# Projet de la Coutancière »

Commune du Grand-Auverné

Dossier de Demande d'Autorisation Environnementale (DDAE)

Réponses au relevé des insuffisances

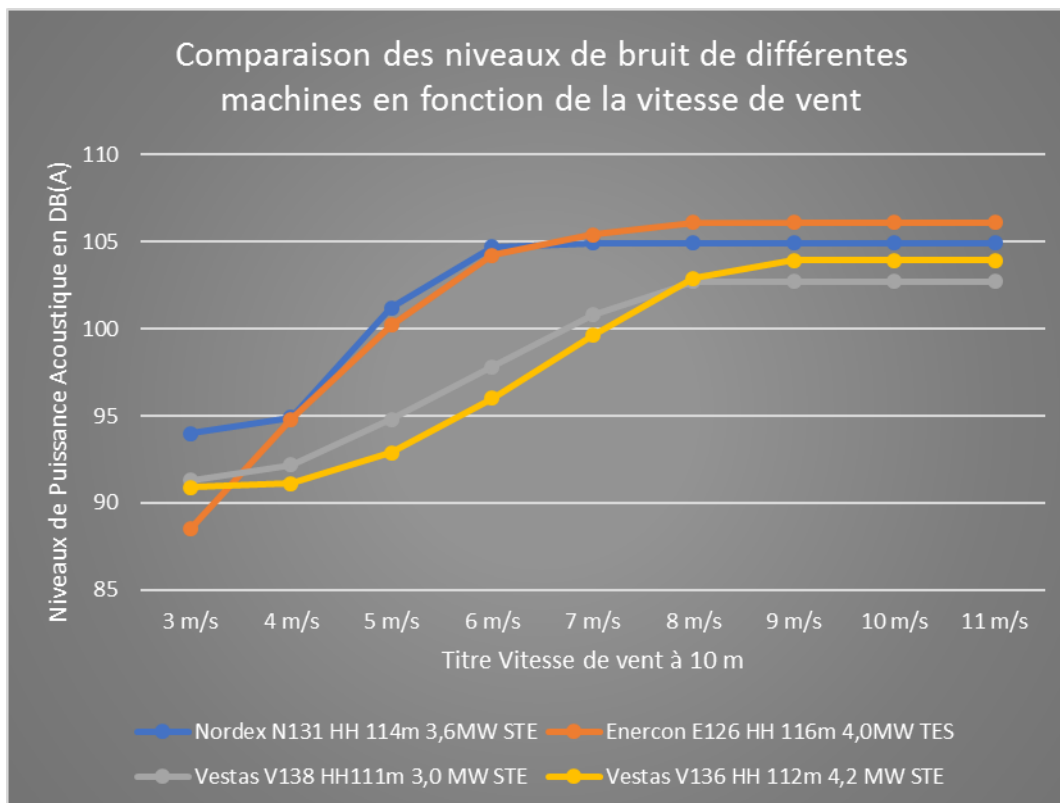
**Le choix du modèle précis d'éolienne n'étant pas arrêté au stade du dépôt du dossier, le pétitionnaire doit étudier les impacts sonores potentiels de son projet, en situation majorante, c'est-à-dire en retenant, pour le calcul du bruit ambiant, le modèle d'éolienne le plus bruyant, susceptible d'être installé sur le parc projeté. Or la simulation acoustique a été réalisée à partir de modèle dont la puissance unitaire est inférieure à celle du gabarit majorant envisagé (éolienne de type Enercon E126 4 MW TES modélisée or la puissance unitaire maximale souhaitée est de 4,2 MW).**

**Le plan de fonctionnement optimisé présenté au dossier devra concerner le modèle d'éolienne le plus bruyant, susceptible d'être installé sur le parc projeté.**

Le choix du modèle d'éolienne présenté dans l'étude acoustique présente bien le cas majorant. En effet, l'éolienne présentant la plus grande puissance unitaire n'ai pas forcément celle qui présente la plus forte puissance acoustique. Il en est de même pour la taille du rotor.

Dans le « Volet 4b Etude d'impact » page 143 ainsi que dans le « Volet 4a Résumé non technique de l'Etude d'impact » page 4 est rappelé les données techniques de différents modèles actuels entrant dans le gabarit. Grâce à ce tableau, nous pouvons constater que c'est bien l'Enercon E126 4MW qui présente la puissance acoustique maximale.

Afin d'illustrer notre propos, le graphique ci-après compare 4 modèles d'éoliennes distincts :

- La N131 3,6 MW et E126 4 MW, présente dans l'étude acoustique ;
- La Vestas V136 4,2 MW présentant la puissance unitaire maximale du gabarit ;
- La Vestas V138 3,0 MW présentant le plus grand diamètre de rotor.

Ce graphique permet de démontrer que les deux éoliennes présentées dans l'étude acoustique disposent des courbes acoustiques majorantes sur les faibles vitesses de vent (Nordex N131 3,6 MW jusqu'à 6,5 m/s environ) et sur les hautes vitesses de vents (Enercon E126 4,0 MW à partir de 6,5 m/s environ). De fait l'étude acoustique présente bien les modèles majorants sur l'ensemble de la plage de vent.
